Bureau de la Commission Locale de l'Eau

Lundi 27 mai 2024

1. Avis sur la modification N°2 du PLU de Aix-en-Pévèle

2. Avis sur la modification 5 du PLU de Bachy

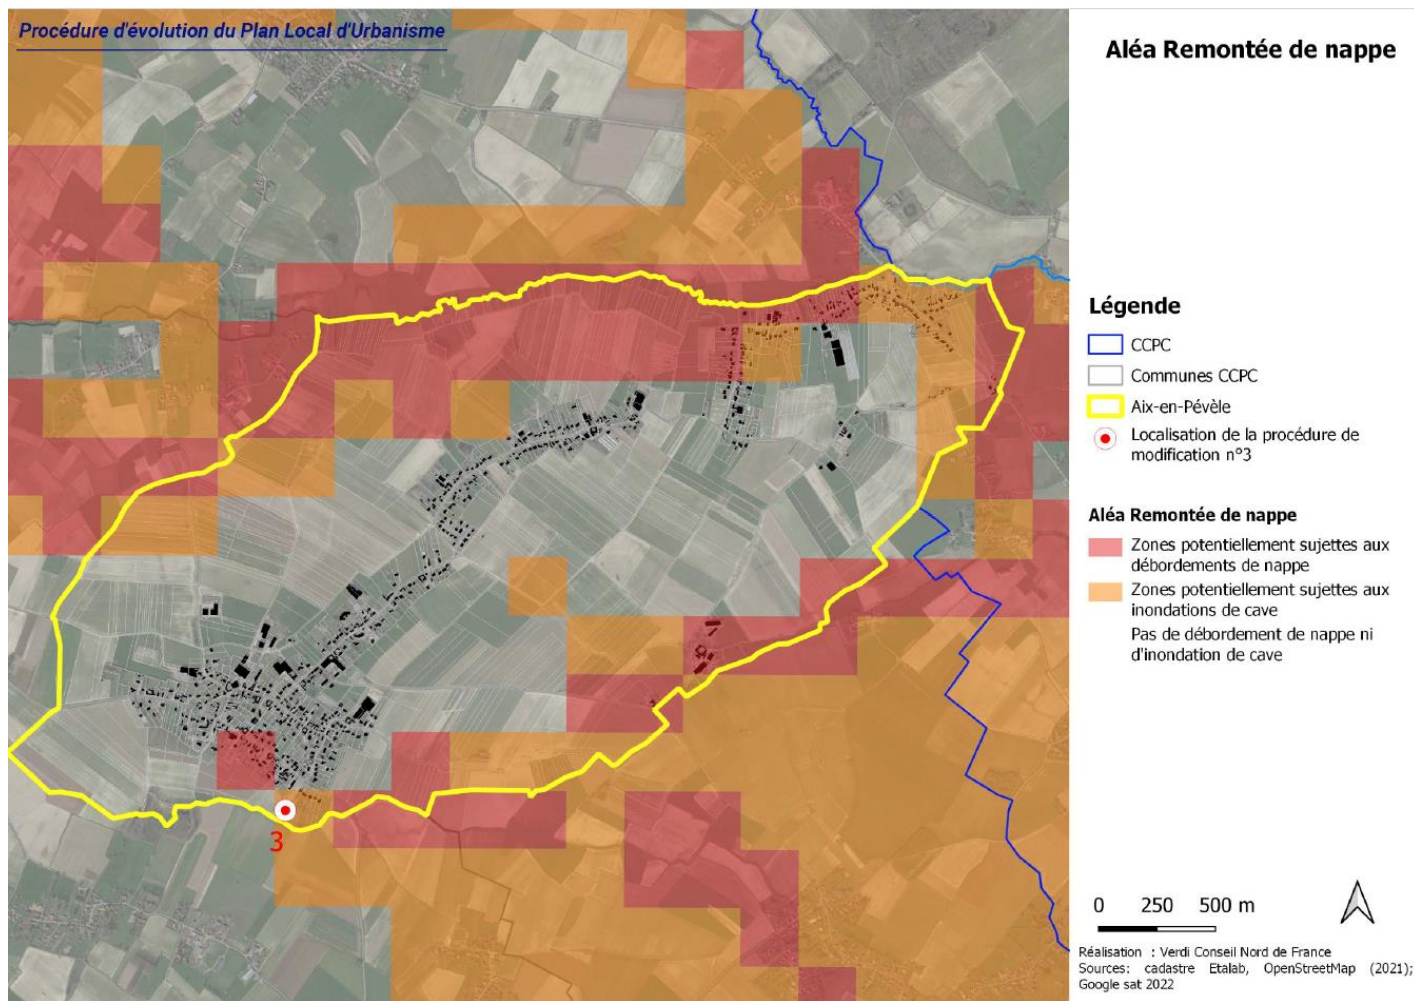
Point n°2 : modification du règlement en zones Nj

- Ajouter une interdiction de construction de piscines enterrées en zones potentiellement sujettes aux débordements de nappe ;
- Autorisation des piscines semi-enterrées > 0,50 mètre du sol ;
- Lié à un risque de poussée des terres en cas de vidange de piscine ;

Point n°4 : modification des règles de stationnement en zone UA12

- Préciser dans le règlement une obligation de perméabilité des places de stationnements
- Préciser les exceptions conformément à la règle 4 ;
- Associer une obligation de performance environnementale concernant les matériaux perméables ;

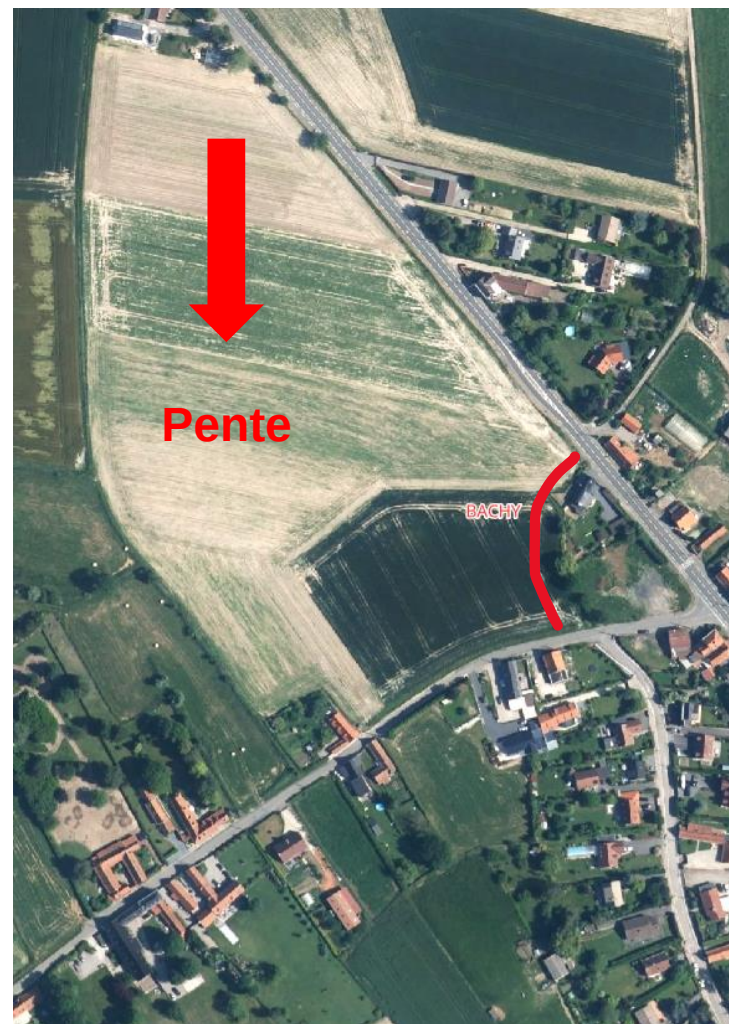
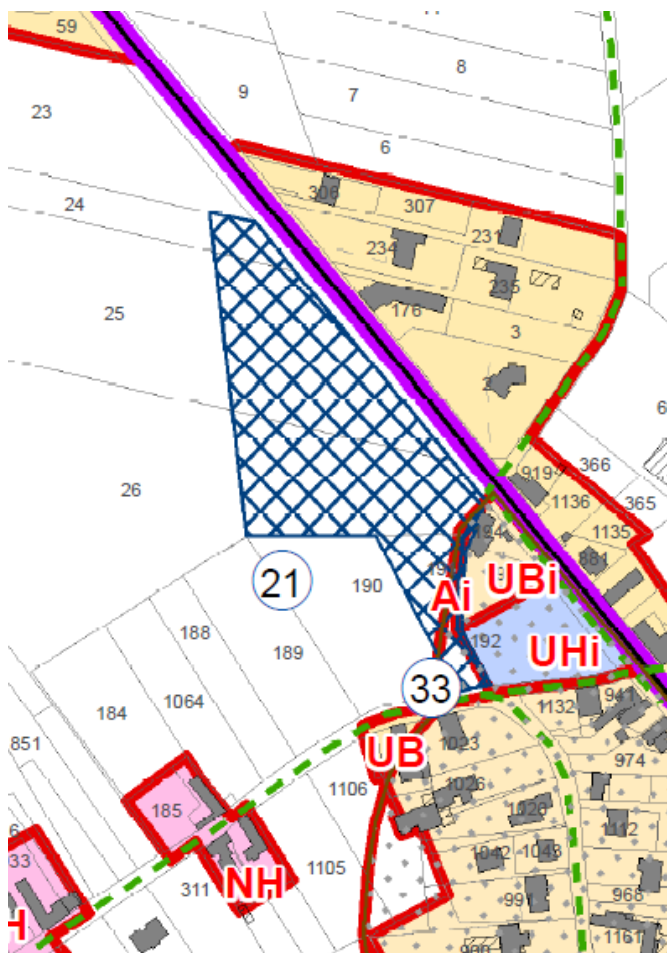
Recommandations risques érosion - inondation

- Projet d'aménager une butte pour stopper le ruissellement ;
 - ➡ Nous proposons de remplacer le terme « Butte » par « dispositif ».
 - ➡ Accompagner la commune dans l'étude du dispositif

Cela permettrait d'envisager une solution hydraulique douce :

- Combinaison d'une noue et d'une haie sur talus.
- Aménagement de haies antiérosives perpendiculaires à la pente

Figure 1 – Principe de fonctionnement d'un doublet géothermique (source : ADEME/BRGM)

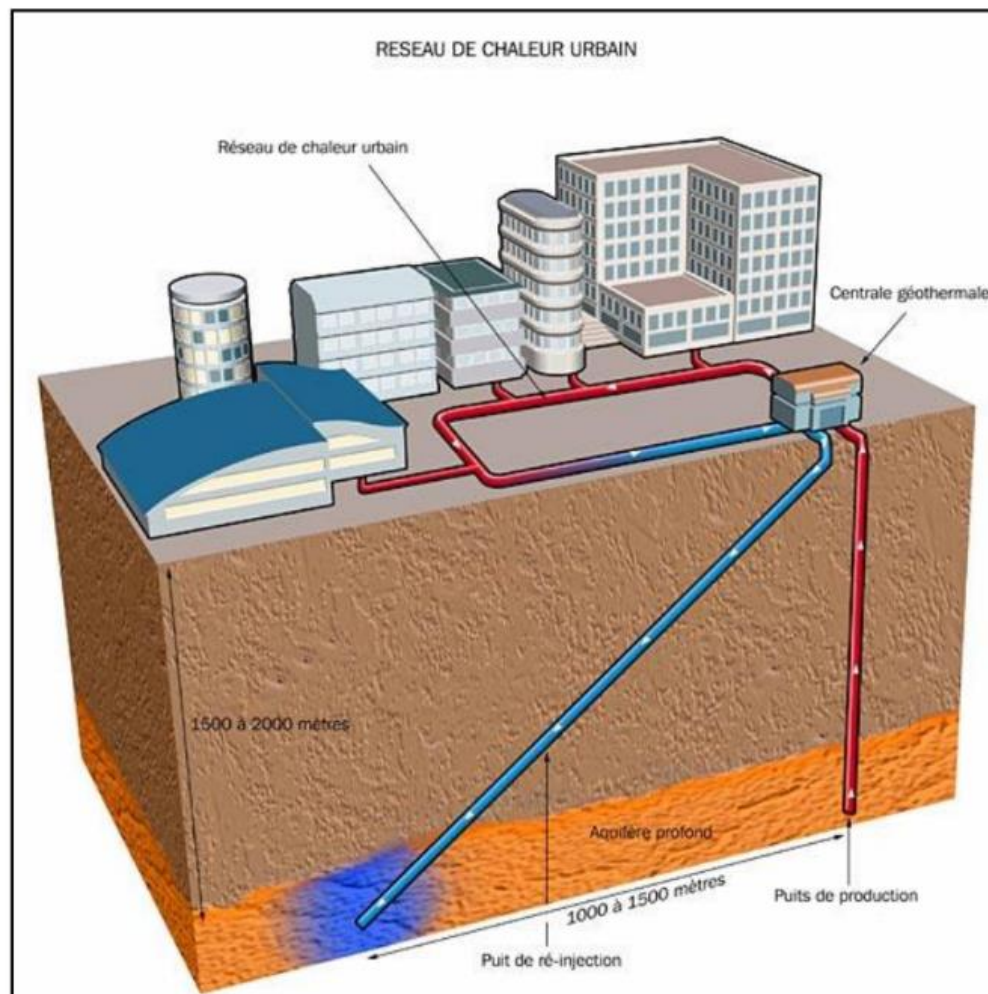
Analyse de la demande:

Impact sur les nappes souterraines?

=> *Nappe profonde : impacts mineurs, pas d'interférence thermique ou hydraulique notable*

=> *Nappe de la craie : projet se situe dans le périmètre protection captage AEP*

Risques possible pendant la phase de travaux (déversement ou dysfonctionnement)

- ⇒ *Mesures d'évitement et réduction prises pour empêcher les infiltrations, le ruissellement et la mise en communication artificielle des niveaux aquifères entre eux*
- ⇒ *Recommandations complémentaires formulées par l'hydrogéologue agréée et la MRAe*

En demandant de préciser les modalités de gestion des terres polluées en phase travaux.
